RA8M1 グループ

RA8M1 MCU グループ用評価キット EK-RA8M1 v1
Errata

発行年月日 2024年 1月 12日 Rev.1.01

図 1 SparkFun Qwiic®コネクタの SCL および SDA のピン

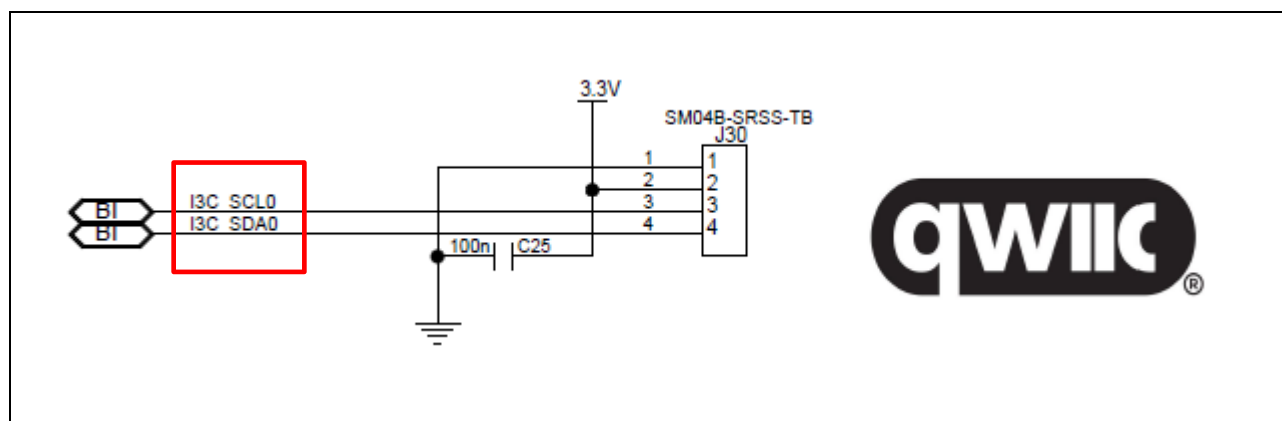
EK-RA8M1 の SparkFun Qwiic®コネクタ (J30) は、SparkFun Qwiic®の定義と比較して、SCL および SDA のピンが誤って置き換えられています。

この誤りは、EK-RA8M1 ユーザーズマニュアル (文書番号 r20ut5149jg) の 5.3.2 SparkFun Qwiic®コネクタに記載されており、回路図にも反映されています。

Qwiic コネクタ		EK-RA8M1
ピン	説明	信号/バス
J30-1	GND	GND
J30-2	VCC	+3.3 V
J30-3	I3C_SCL*	P400 (SCL0)
J30-4	I3C_SDA*	P401 (SDA0)

*置き換えピン

ケーブルの改造によって接続の入れ替えを対処してください。

SCL と SDA のピンは、今後のバージョンで正しく割り当てられる予定です。
